**ПЛИТЫ МОДЕЛЬНЫЕ СТАЛЬНЫЕ ДЛЯ ОПОК РАЗМЕРАМИ В СВЕТУ  
1600×1200 мм НА ФОРМОВОЧНЫЕ ЛИТЕЙНЫЕ МАШИНЫ  
С ПОВОРОТОМ ПОЛУФОРМЫ БЕЗ ДОПРЕССОВКИ**

**ГОСТ  
20118—74**

**Конструкция и размеры**

**Изменение № 1 ГОСТ 20118—74 Плиты модельные стальные для опок размерами в свету 1600×1200 мм на формовочные литейные машины с поворотом полуформы без допрессовки. Конструкция и размеры**

Черт. 1

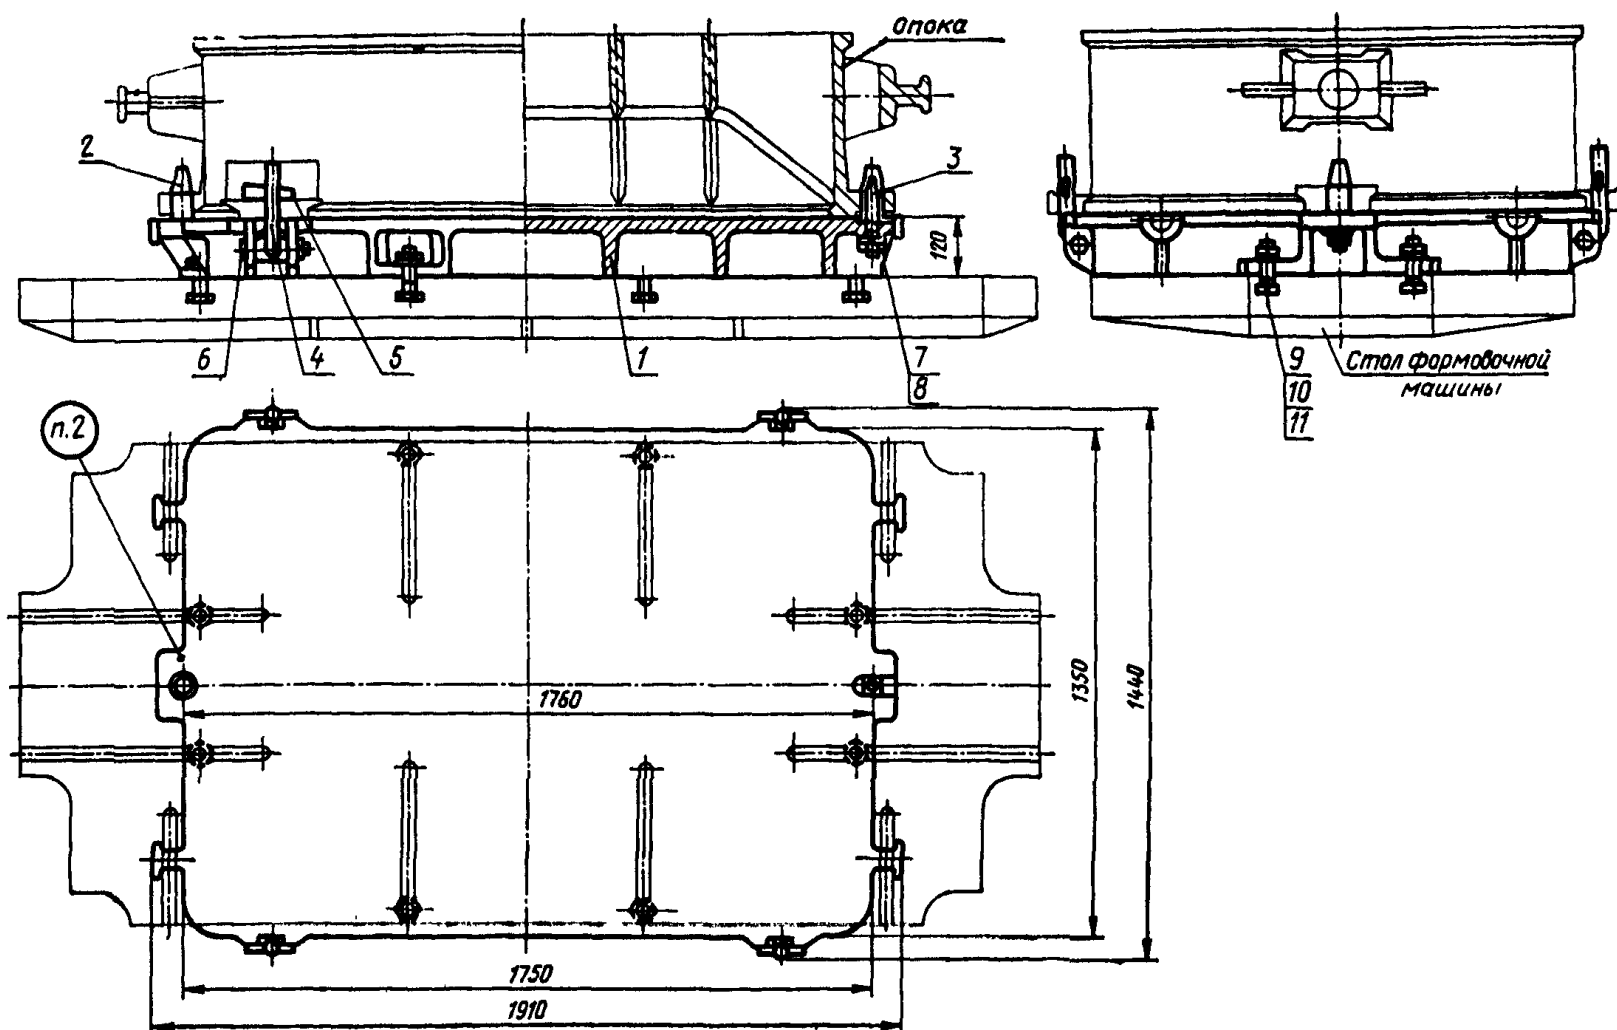
Пункт 1. Чертеж 1. Подрисуночная подпись. Заменить обозначение болта (поз. 9): M20×80.66.05 по ГОСТ 7808—70 на 7002—2589 по ГОСТ 13152—67.

Пункты 1, 3. Чертежи 1, 2. Заменить слова: «Теоретическая масса» на «Масса, не более».

Черт. 2

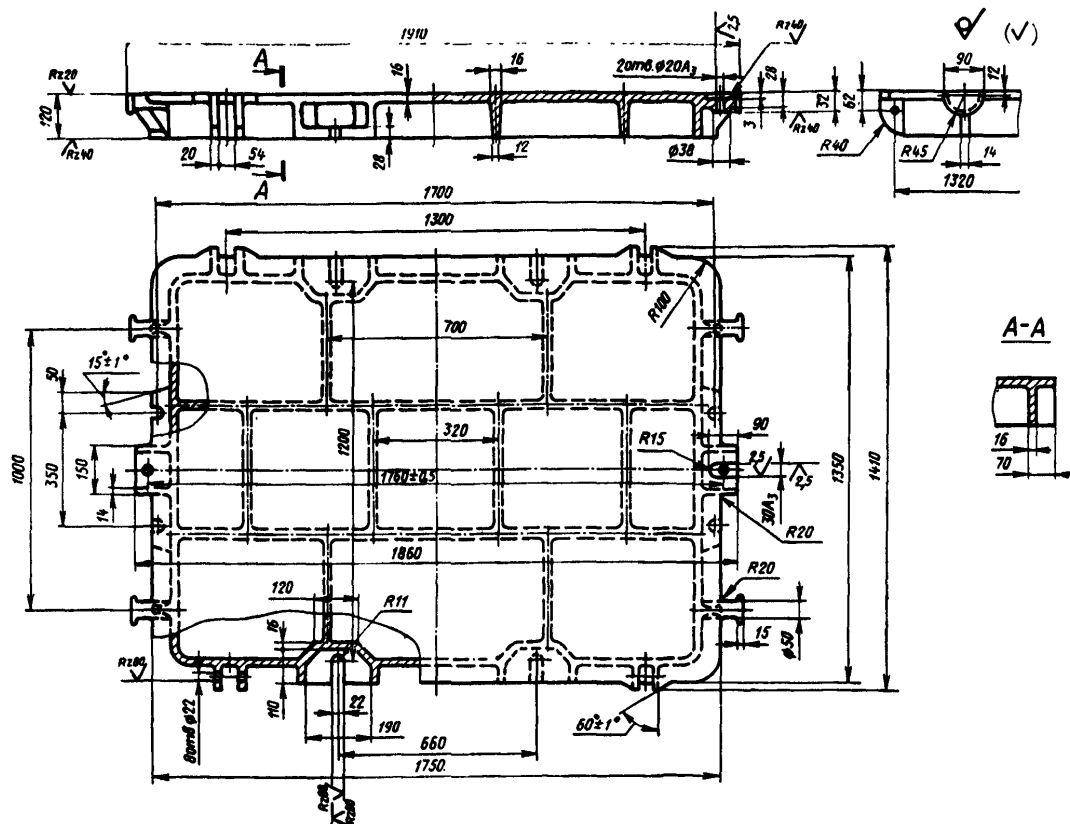
Пункт 3. Чертеж 2. Заменить обозначение:  $A_3$  на H8;

вид сверху дополнить как указано на чертеже:
